Oggetto: [ID_VIP 7320] - Parco Eolico da realizzare nei comuni di Serracapriola (FG) e rotello (CB), costituito da 8 WTG per una potenza complessiva pari a 48 MW.
Istanza per il rilascio del Provvedimento di VIA ex art. 23 del D.lgs. n. 152/2006 e ss. mm. ii.
Proponente: Enel green Power S.r.l.

N. **696** del 16/05/2022 del Registro delle Deliberazioni

Parere Tecnico

Oggetto: Parco Eolico da realizzare nei comuni di Serracapriola (FG) e Rotello (CB), costituito da 8 WTG per una potenza complessiva pari a 48 MW

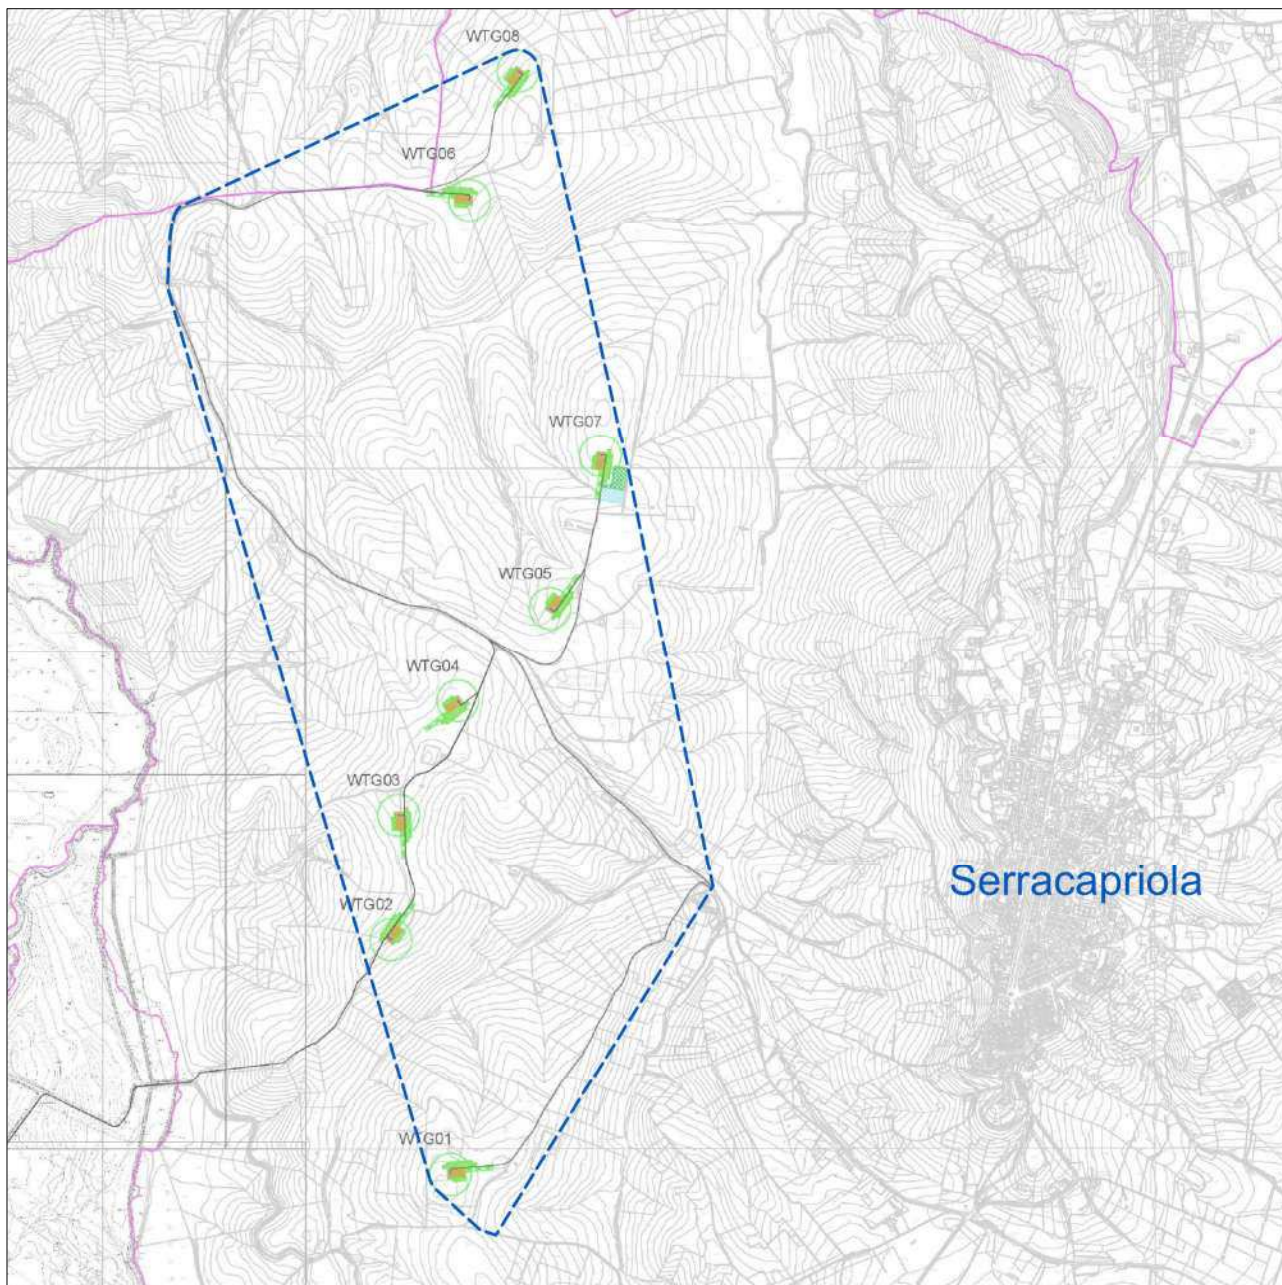
L'area interessata dall'impianto (d'ora in avanti richiamata come "area d'intervento"¹) ha una forma di quadrilatero irregolare allungato, disposto con direzione nord – sud; ha superficie di circa 622 ettari ed è estesa per 4,83 km circa in direzione nord – sud e circa 1,67 km in direzione opposta (dati rilevati dalla lettura degli elaborati *GRE_EEC_D_25_IT_W_15228_00_076_02.pdf* e *GRE_EEC_D_25_IT_W_15228_00_077_01.pdf*).

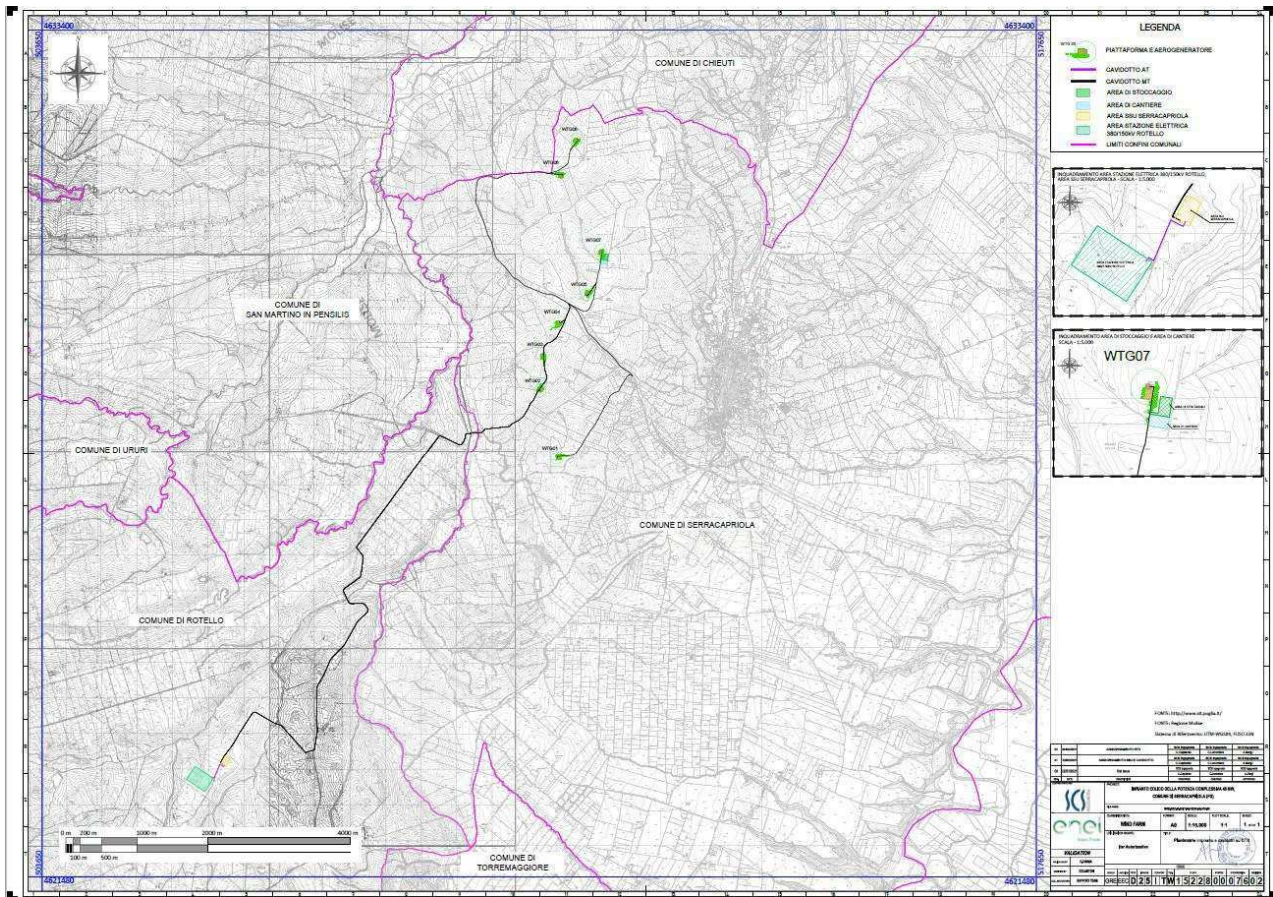
Si evidenzia che l'intervento ricade parzialmente in aree naturali protette nazionali (L.394/1991) e/o comunitarie (siti della Rete Natura 2000), per una sola porzione di tracciato del cavidotto interrato di collegamento alla Sottostazione Utente AT/MT. Il Proponente ha effettuato una Valutazione di Incidenza Ambientale, riportata nell'elaborato “Screening valutazione di incidenza” (file “*GRE-EEC-R-26-IT-W-15228-00-105-02.pdf*”).
